보도자료

오색 케이블카 사업이 부결되어야 하는 이유 현장조사 결과 환경부의 가이드라인과 검토기준 위배확인

- 케이블카 예정지역 현장조사 결과, 산양 번식처이자 아고산식생대로 밝혀져
 - 환경부 가이드라인과 검토기준에 따르면 케이블카 설치 불가
 - 기존 탐방로 연계 등 양양군의 계획은 명백한 가이드라인 위배

■ 멸종위기야생동물1급 산양 조사 결과 비교 (범대위 vs 양양군)

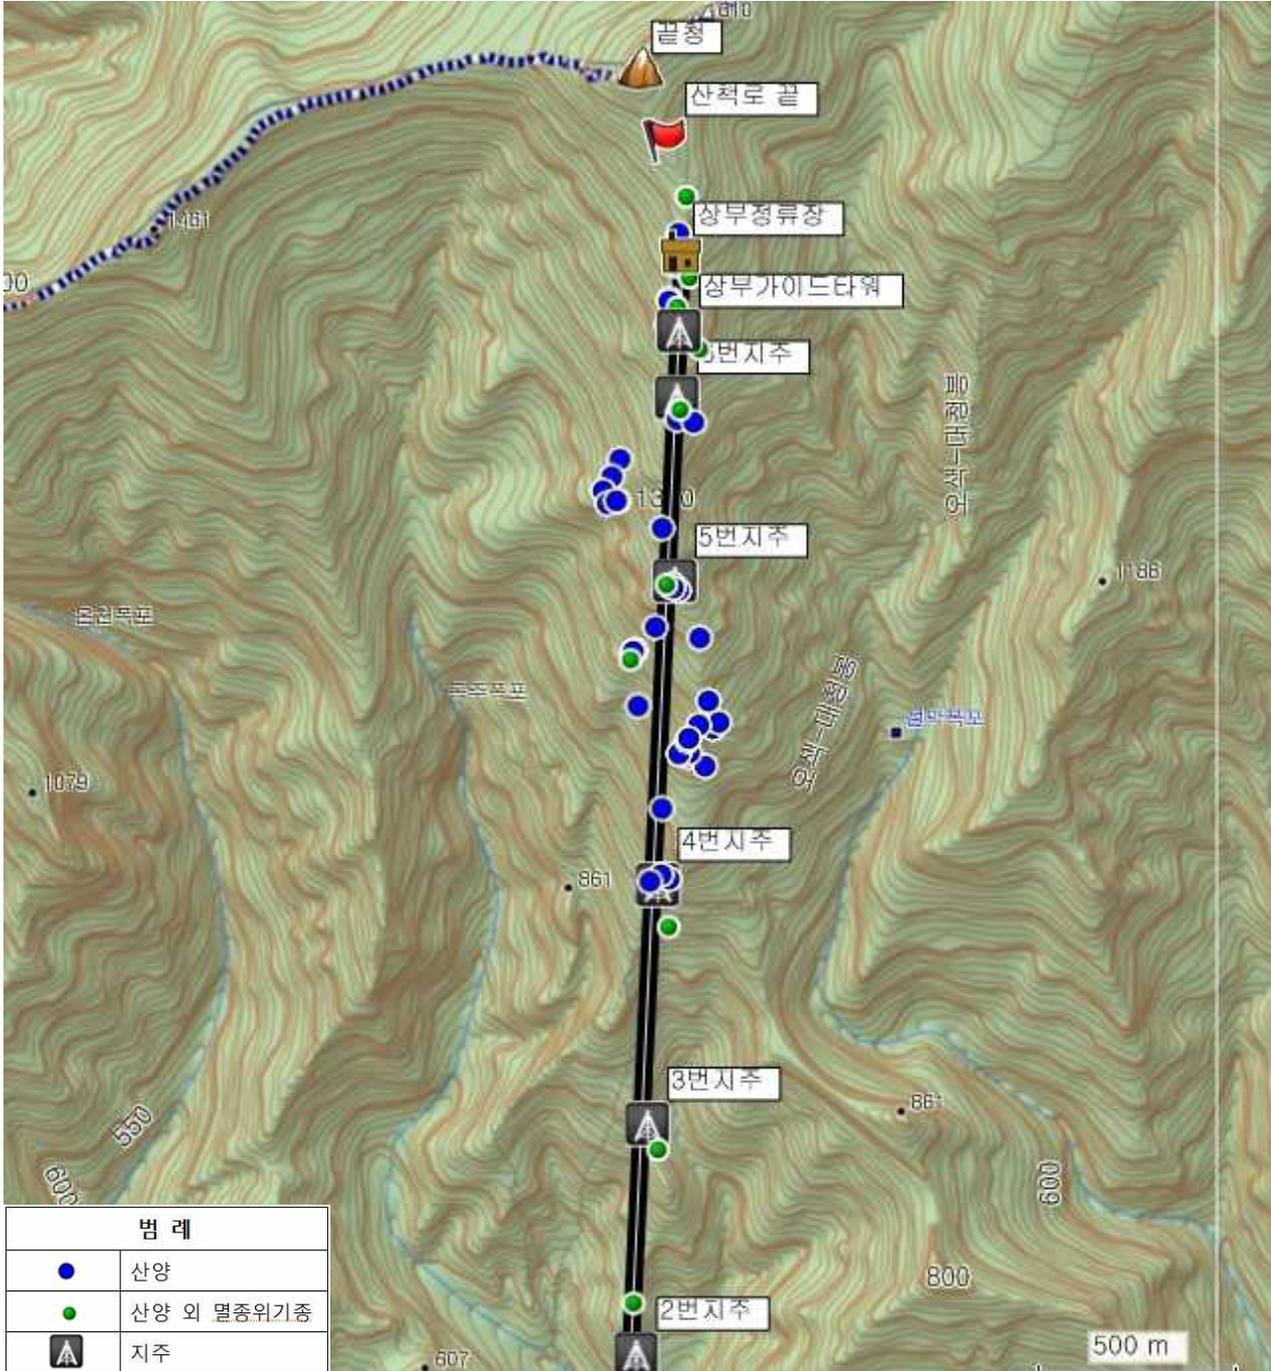
▶ 범대위의 산양 흔적 조사 결과: 흔적 53곳

(그림 5.1.3 - 57) 현지조사시 확인된 산양 출현 지점

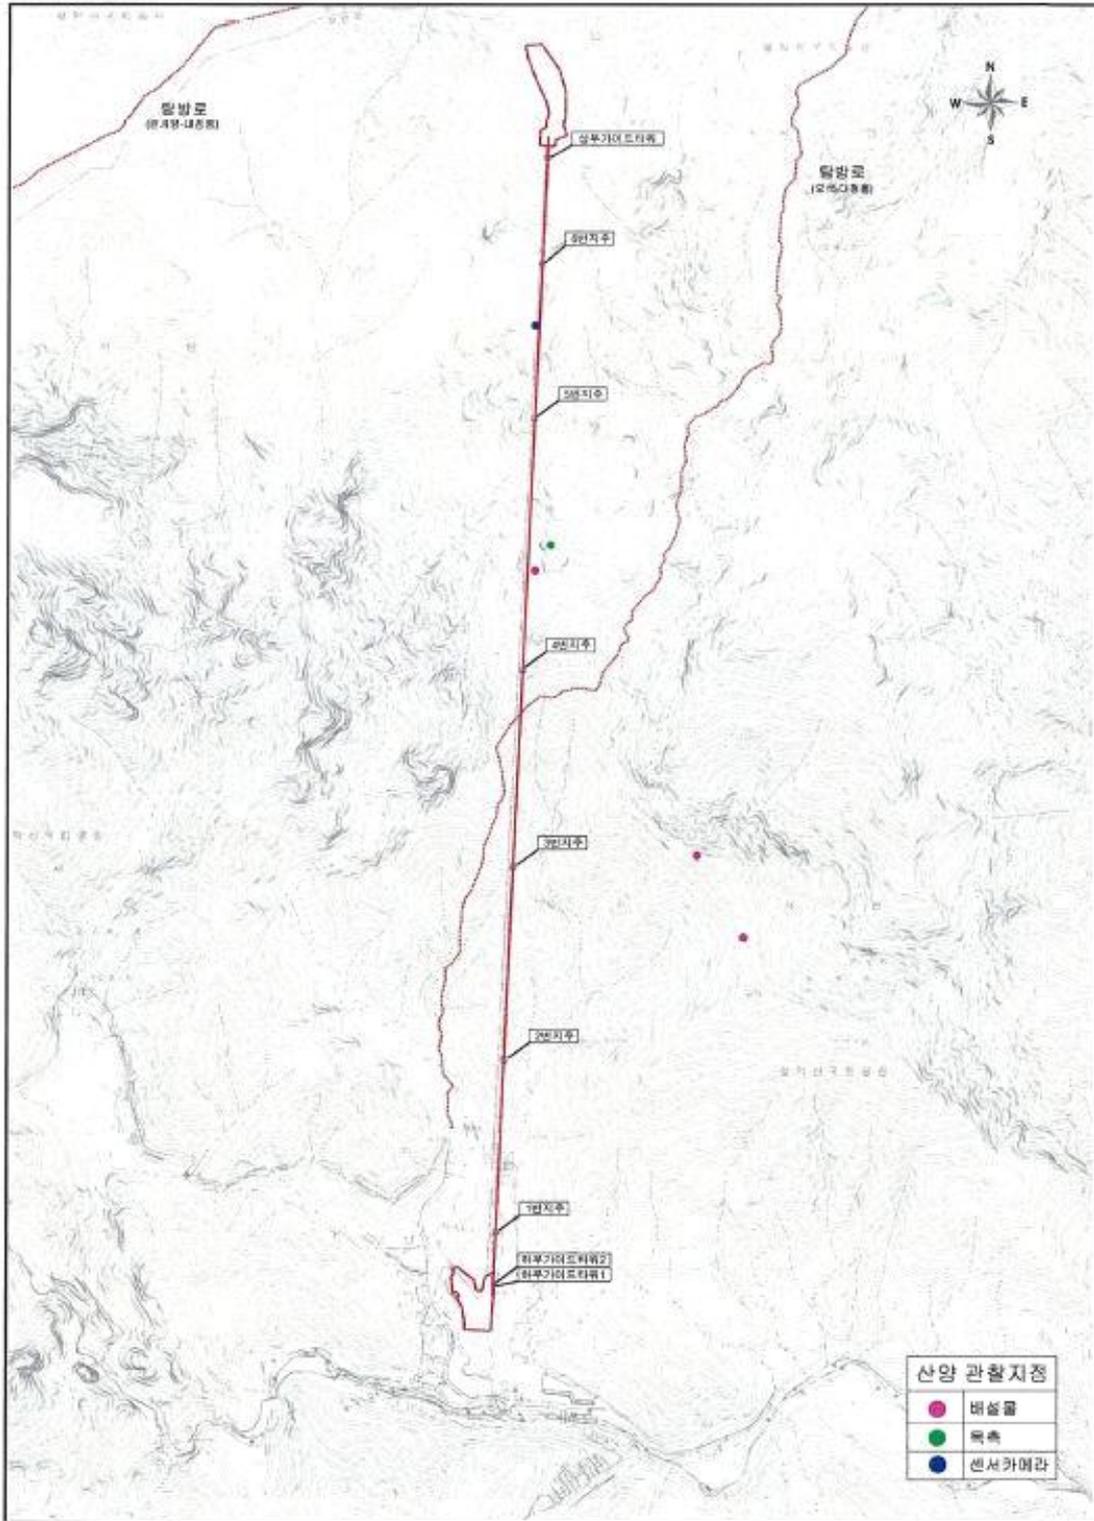
▶ 양양군 조사 결과(노선 조사): 흔적 5곳

(그림 5.1.3 - 62) 정밀조사시 확인된 산양 서식흔적 관찰 지점

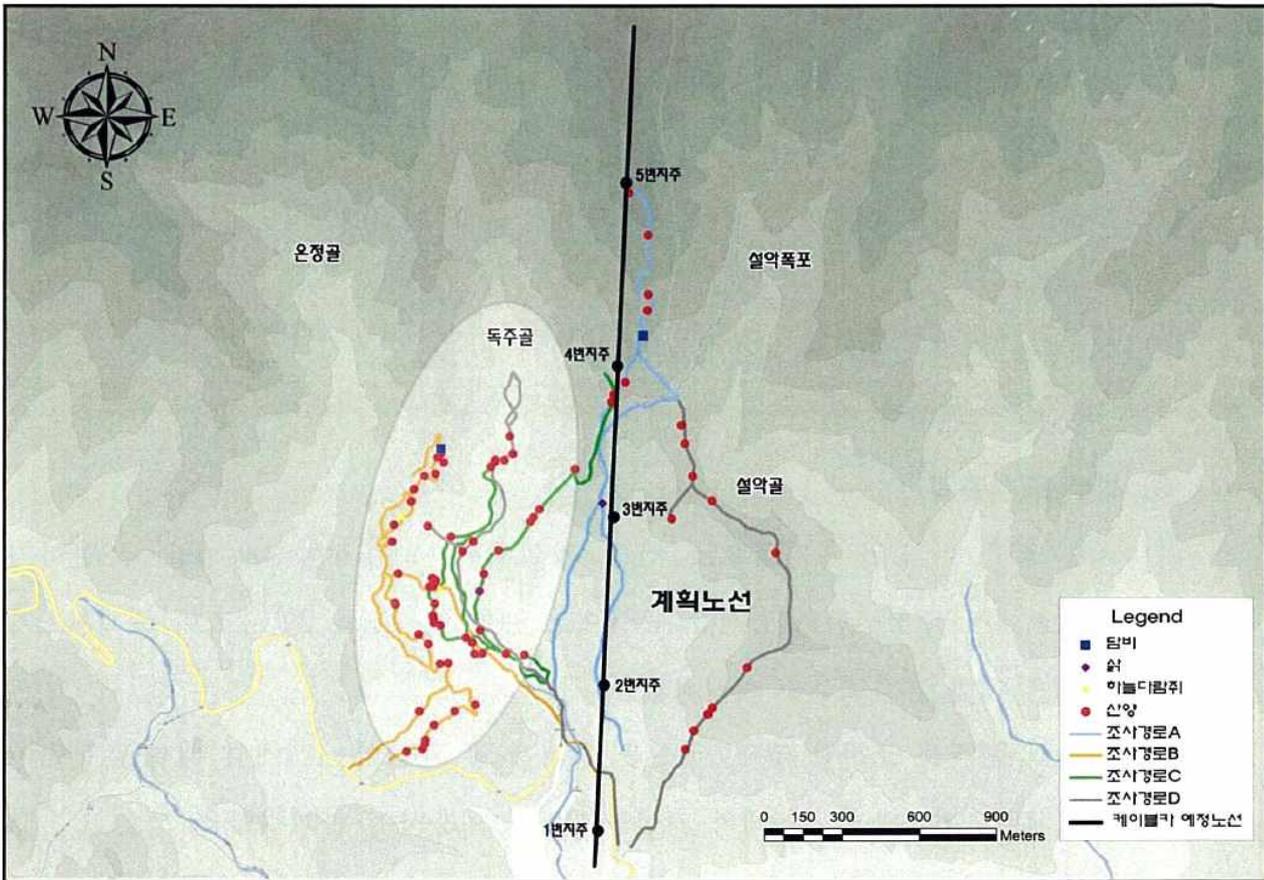
▶ 양양군 조사 결과(정밀 조사): 5번지주 위로는 조사 하지 않음.

(그림 5.1.1 - 1) 계획대상지 기상대 위치도

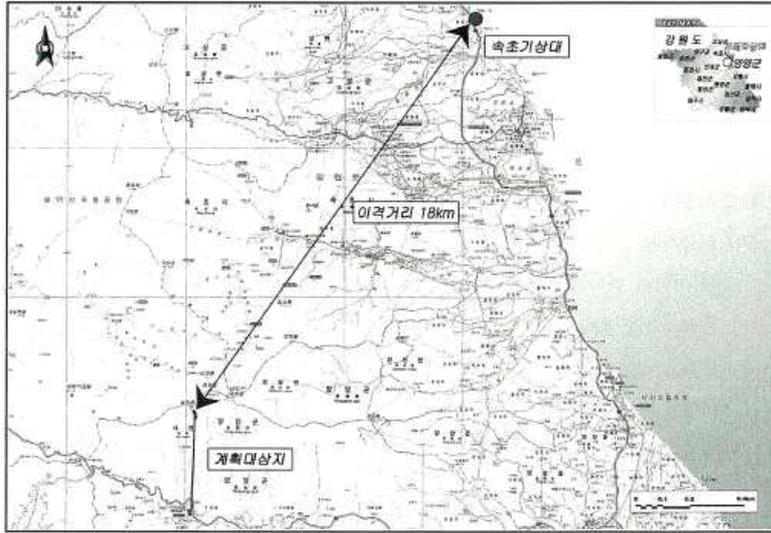
○ 케이블카는 풍속의 영향을 많이 받기 때문에 안전성 평가를 위해서는 예정지의 풍속에 대한 평가가 필요함. 케이블카 예정노선은 산악지대 능선부로서 매우 빠른 풍속의 영향을 받는 지역임. 그럼에도 양양군은 예정노선의 풍속에 대한 실제측정조사를 전혀 진행하지 않았음. 단지 노선으로부터 멀리 떨어진 지역의 기상대(속초기상대, 이격거리18km)와 관측망(설악산, 오색자동기상관측망)의 데이터 만으로 풍속의 영향을 평가함. 안전성과 관련한 조사가 매우 부실한 상태에서 계획이 수립되었음을 알 수 있음. (*별첨자료6 참조)
